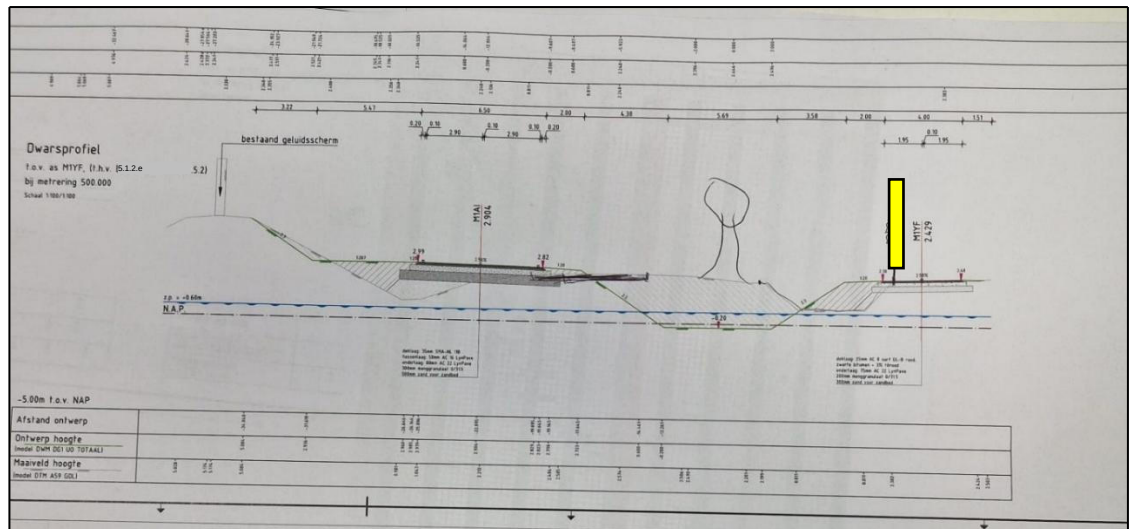
- i. Het is niet voldoende duidelijk dat alternatieve vliegroure voldoende effectief is om de functie van de essentiële vliegroure tijdelijk over te nemen. Wanneer deze zonder aanvullende maatregelen voldoende effectief zou zijn, kan ook worden gesteld dat de originele vliegroure niet essentieel is. Graag nader onderbouwen óf aanvullende maatregelen nemen. Het Kennisdocument zegt hierover o.a.:

Het is niet uitgesloten dat de functie van deze alternatieve route door de rand van de bebouwde kom de functie van de in het nader onderzoek geconstateerde essentiële vliegroure niet volledig kan vervangen. Derhalve is nader beschouwd of na het verwijderen van de bomen aan de Spoorlaan in de tijdelijke situatie ondanks het zeer beperkte ruimtebeslag van deze specifieke situatie, maatregelen kunnen worden getroffen om de vliegrourefunctie ter plaatse aanvullend alsnog te versterken en daarmee de functionele uitwisselingsmogelijkheden van de gewone dwergvleermuis langs de zone van de Spoorlaan te garanderen.

Hiervoor zijn de volgende maatregelen vastgelegd:

- *In de ruimte tussen het nieuwe fietspad en de watergang (afbeelding 1) zullen gedurende de actieve periode kunstmatige verplaatsbare voorzieningen (object van buizenframe met stuifdoek of gaas met een maaswijdte van maximaal 1,5cm) met een totale hoogte minimaal 3,5m en een 'kroonafstand' van max. 5-7m (afbeelding 2);*

Afbeelding 5 Voorbeeld complexiteit ruimtebeslag i.r.t. boven- en ondergrondse infra t.p.v. de Spoorlaan.

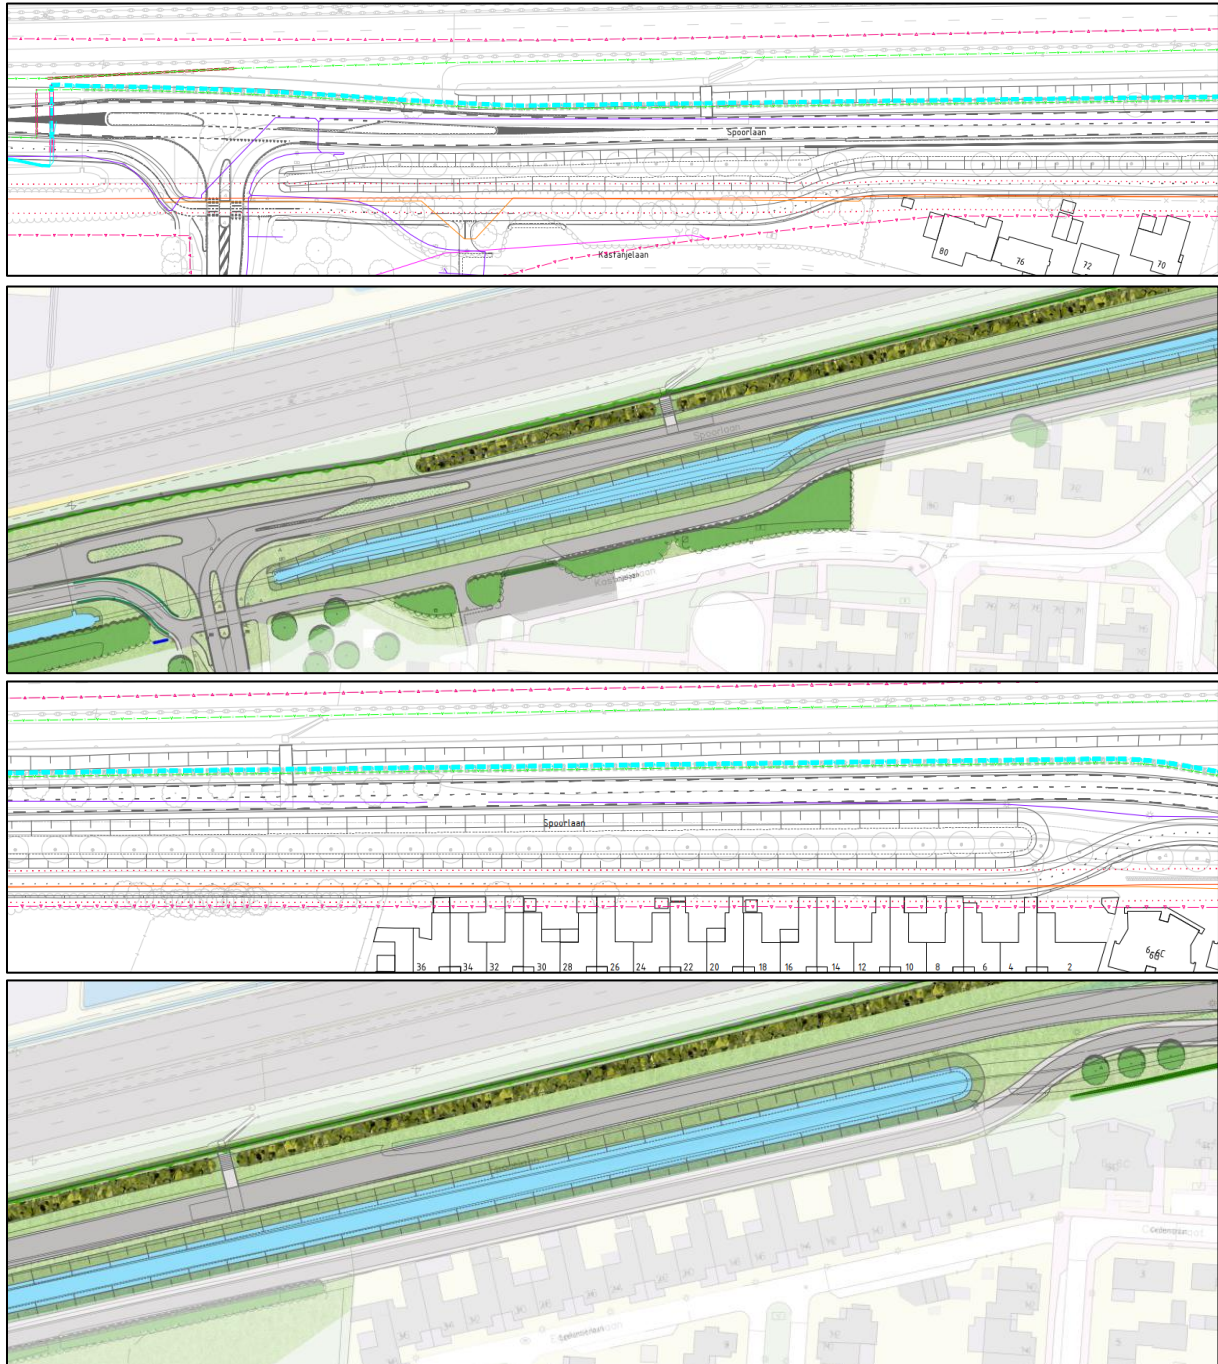
- i. Het is nog niet duidelijk dat de voorgestelde permanente maatregelen voldoende functioneel en effectief zijn en dat deze het beste alternatief zijn wat kan worden aangebracht voor de gewone dwergvleermuis. Wanneer theoretisch beter passende maatregelen niet kunnen, ontvangen wij graag een onderbouwing waarom dit niet mogelijk is. Het Kennisdocument zegt hierover o.a. het volgende:

1. “Op basis van een nauwkeurige beschrijving van de route die bij de ingreep verdwijnt of wordt aangetast, moeten mogelijke alternatieven worden afgewogen om tot de best passende optie te komen die de functie van vliegroute vervangt.”

Ten aanzien van de alternatievenafweging betreft het probleem in de situatie ter plaatse van de Spoorlaan het ruimtegebrek en de raakvlakken met de boven- en ondergrondse infra, laatgenoemde zijnde de aanwezige kabels en leidingen.

In onderstaande afbeelding is van zuid naar noord de ligging te zien van:

- *het nieuw te realiseren fietspad*
- *de hogedruk gasleiding Gasunie*
- *de watergang t.b.v. wateropgave Waterschap*
- *de opgeschoven Spoorlaan*
- *NUTS voorzieningen met middenspanning van Enexis*

- *het ingekorte talud / damwand (gedeeltelijk) + geluidscherm*

Hieruit is duidelijk te zien dat er in de eindsituatie op de plek van de bestaande vliegroute (lees: boomlocaties) geen mogelijkheden om bomen terug te planten. Enerzijds doordat conflicteert met de eisen van de Gasunie (vanuit veiligheid geen bomen binnen de invloedssfeer van een leidingstroom) en anderzijds de wateropgave van het Waterschap waardoor geen mogelijkheid om bomen in of langs de watergang aan te planten. Vervolgens is de ruimte opgesoupeerd door de weg en is de enige optie om het resterende talud, zoals opgenomen in de aanvraag, in te richten met hogere struikvormers. Derhalve is laatstgenoemde in deze situatie het enige mogelijke scenario en daarmee de best passend optie.
